Mission régionale d'autorité environnementale

**Avis en date du 15 septembre 2019
de la Mission régionale d'autorité environnementale d'Île-de-France
sur la réalisation
d'un doublet géothermique à l'aquifère du Lutétien, dans le cadre
du projet de réhabilitation d'un parking aérien
en immeuble de bureaux, hôtel et commerces
au 40 rue Legendre Paris 17ème**

Illustration n°9 – Rabattements de nappe

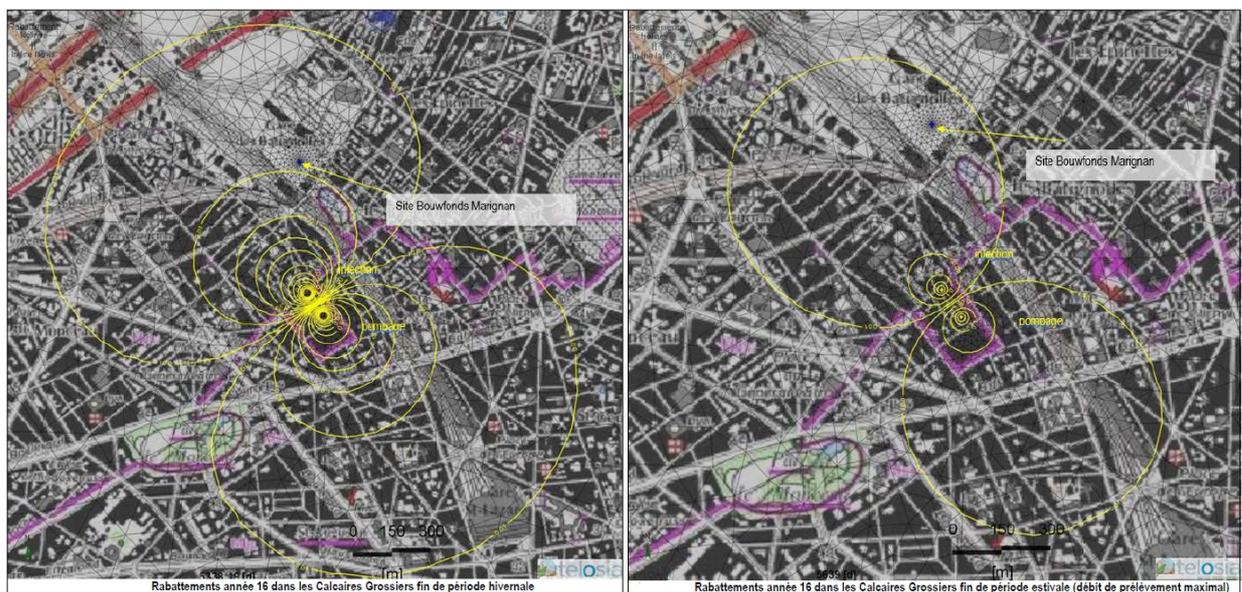
Le pétitionnaire a réalisé une modélisation pour cerner les impacts thermiques et piézométriques de l'exploitation du doublet de géothermie projeté. L'exploitation peut en effet créer une baisse du niveau piézométrique de la nappe du Lutétien (calcaires grossiers) au niveau du puits producteur (prélèvement d'eau) et une augmentation au niveau du puits injecteur. De cette modélisation, il résulte que les impacts piézométriques restent très limités et quasiment non perceptibles au droit des installations de géothermie les plus proches²⁰ (cf cartes reproduites ci après - que l'absence de légende rend peu compréhensibles - illustration n°9).
